projecte de
PLA ESPECIAL DE MILLORA URBANA número 2 del CAMÍ DE RONDA
MODIFICACIÓ PUNTUAL

situació
CAMÍ DE RONDA
25700–LA SEU D'URGELL ALT URGELL

plànol d'informació
PARCEL.LARI MODIFICACIÓ
relació de finques aportades
justificació de la modificació de límits

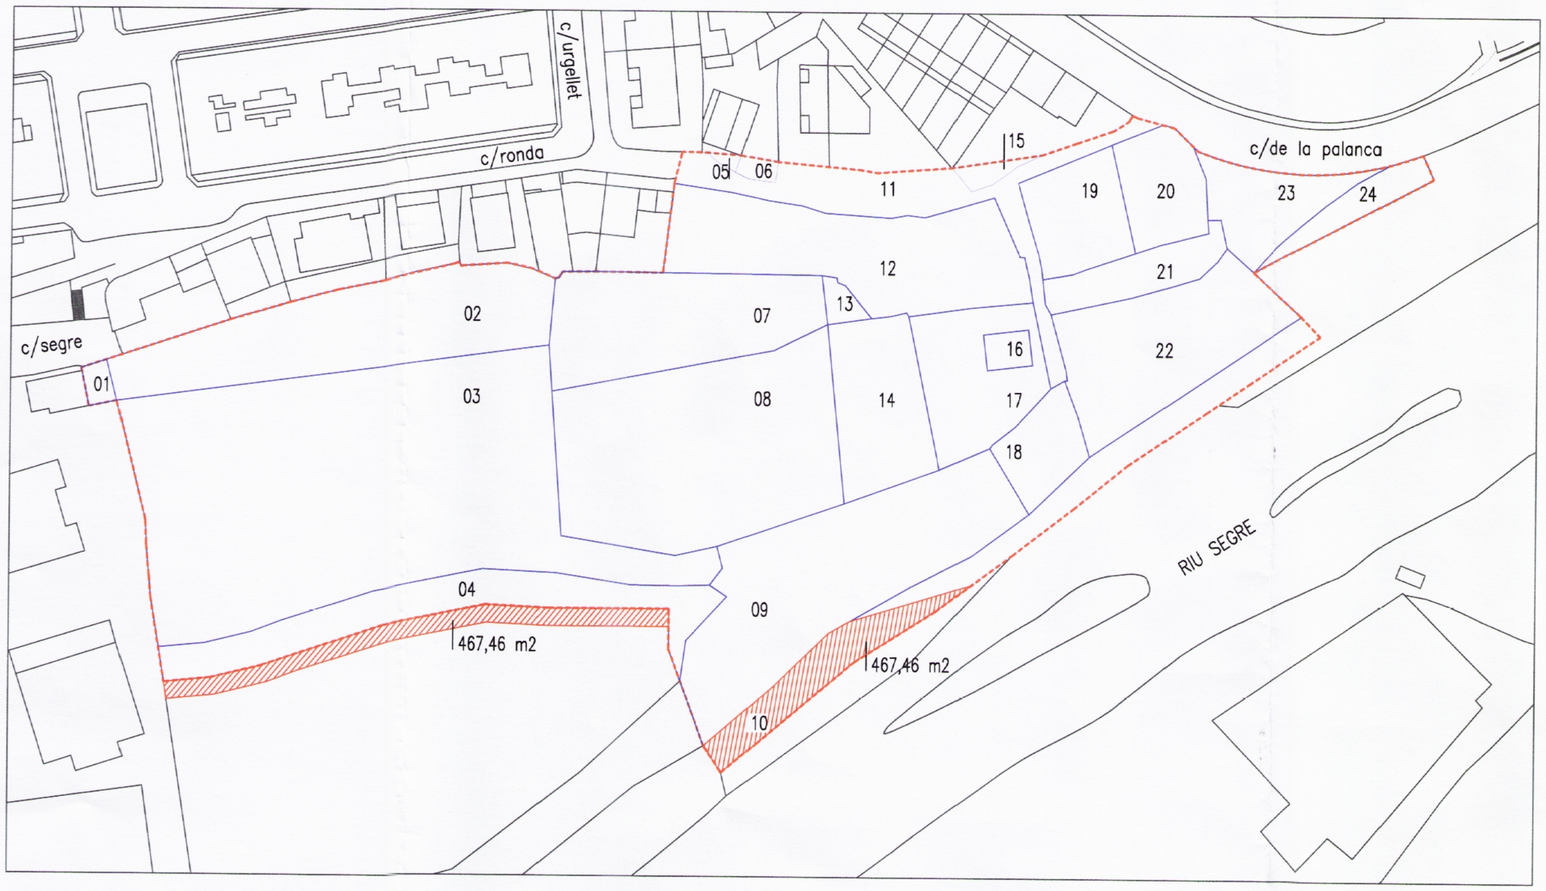
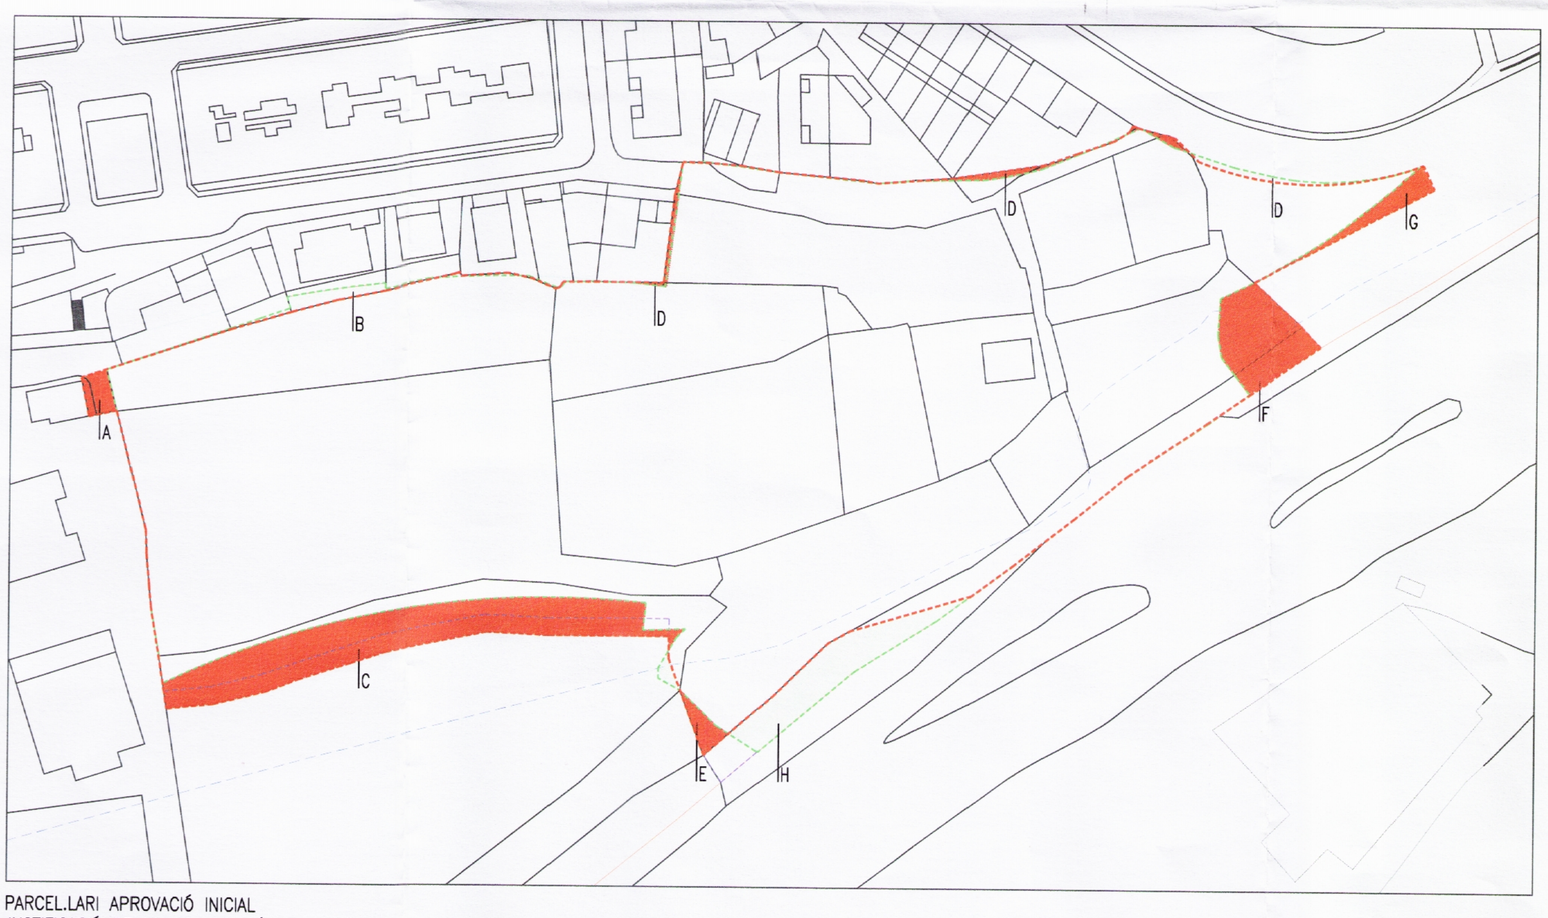
zona		sup.modificada	justificació
A	+	58,76 m2	terreny necessari per les obres d'urbanització del carrer d'entrada al sector i de futura millora dels accessos a l'institut
B	–	75,60 m2	desafectació d'una part de finca no necessaria per desenvolupar el planejament projectat
C	+	1.007,92 m2	regularitzar el límit, per incloure la totalitat de la finca afectada, mantenir el mur existent i admetre l'espai lliure de 12m d'amplada
D	+	19,16 m2	ajustar el perímetre de planejament als límits de propietat (suma de diferències diverses)
E	+	45,54 m2	ajustar el perímetre de planejament als límits de propietat per excloure segregacions en SNU
F	+	348,91 m2	ajustar el perímetre de planejament als límits de propietat
G	+	101,46 m2	incloure la part de terreny necessari per les obres d'urbanització del vial d'accés al sector
H	–	400,15 m2	desafectació d'una part de finca no necessaria per desenvolupar el planejament projectat

La Comissió Territorial d'Urbanisme de Lleida, en sessió de 17 de juny de 2010 a proposta de la Ponència Tècnica, acorda:
Primer. Donar conformitat al Text refós de la Modificació núm. 12 del Pla general d'ordenació urbanística (PERI 2), promoguda i tramesa per l'Ajuntament de la Seu d'Urgell, aprovat pel Ple de l'Ajuntament de data 13.4.2010, establint, d'ofici, la prescripció següent:
"En l'àmbit B, és manté el límit nord vigent del sector definit pel Pla General".
